变电站验收 典型问题200例

国网新疆电力有限公司吐鲁番供电公司 编

第一章 一次设备类验收典型问题

一、变压器部分典型问题

图 1-4 套管间未使用软连接导线

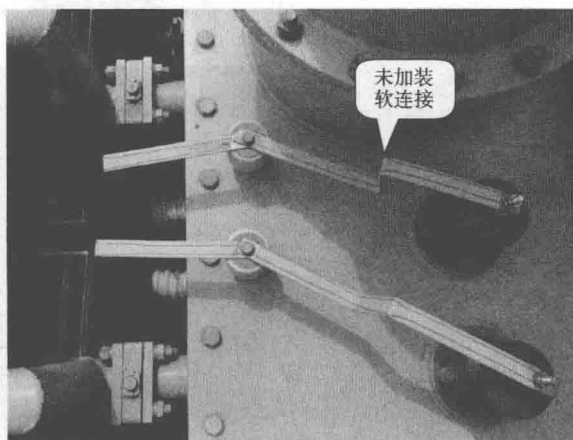
【问题描述】 变压器铁芯接地引下线未加装支撑绝缘子; 铁芯、夹件小套管引出部位未加软连接 (图 1-4)。

【依据及标准】 Q/GWD 11651.1—2017《变电站设备验收规范 第 1 部分: 油浸式变压器 (电抗器)》变压器外观验收中的软连接: 采用软连接的部位: ①中性点套管之间; ②铁芯、夹件小套管引出部位; ③平衡绕组套管之间。

【分析及要求】 验收时查看铁芯及夹件套管连接部分是否加装软连接 (图 1-5)。

图 1-6 气体继电器无防雨罩

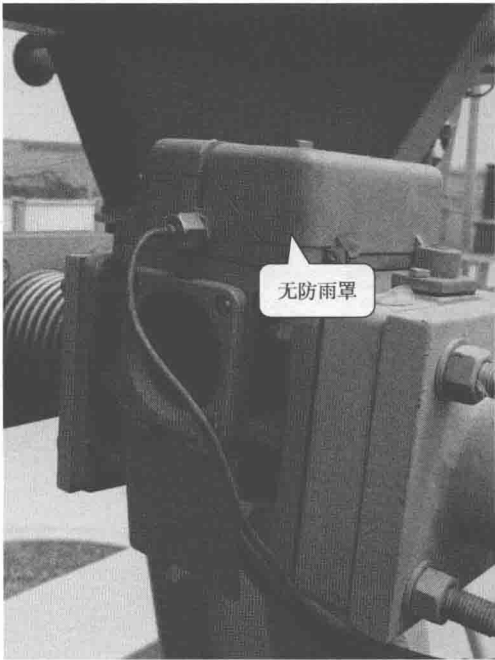
【问题描述】 气体继电器、温度计、储油柜断流阀未加装防雨罩（图 1-6）；防雨罩大小不能满足要求；防雨罩使用塑料材质不满足要求。

【依据及标准】 Q/GWD 11651.1—2017《变电站设备验收规范 第 1 部分：油浸式变压器（电抗器）》变压器外观验收中的防雨罩：户外变压器的气体继电器（本体、有载开关）、油流速动继电器、温度计均应装设防雨罩，继电器本体及二次电缆进线 50mm 应被遮蔽，45°向下方向的雨水不能直淋。

【分析及要求】 气体继电器端子盒应具备防潮和防进水的功能，如不具备，应加装防雨罩。在签订技术协议时，应要求使用金属材质防雨罩（图 1-7）。

图 1-11 管口加标准的防护网

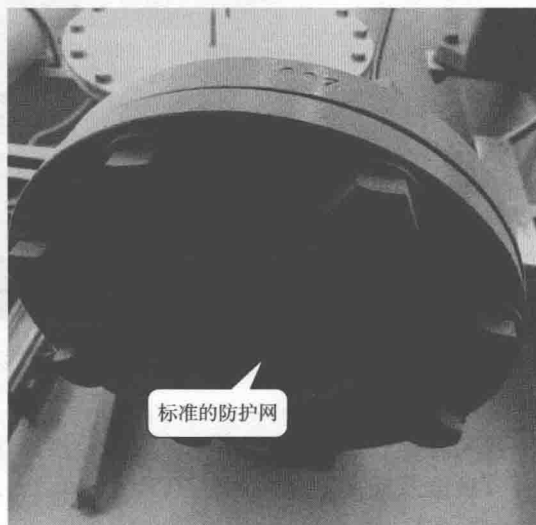
【问题描述】 变压器压力释放阀管口、事故放油阀管口未装防护网（图 1-10）。

【依据及标准】 变压器压力释放器排油管无防护网或网孔过大，存在鸟类、其他小动物进入的隐患，造成出油孔堵塞。

【分析及要求】 签订技术协议时要求在管口加防护网，网孔尺寸不大于 $10\text{mm} \times 10\text{mm}$ ，如果防护网上装有玻璃，玻璃装在外侧，满足紧急时易被敲碎的条件（图 1-11）。
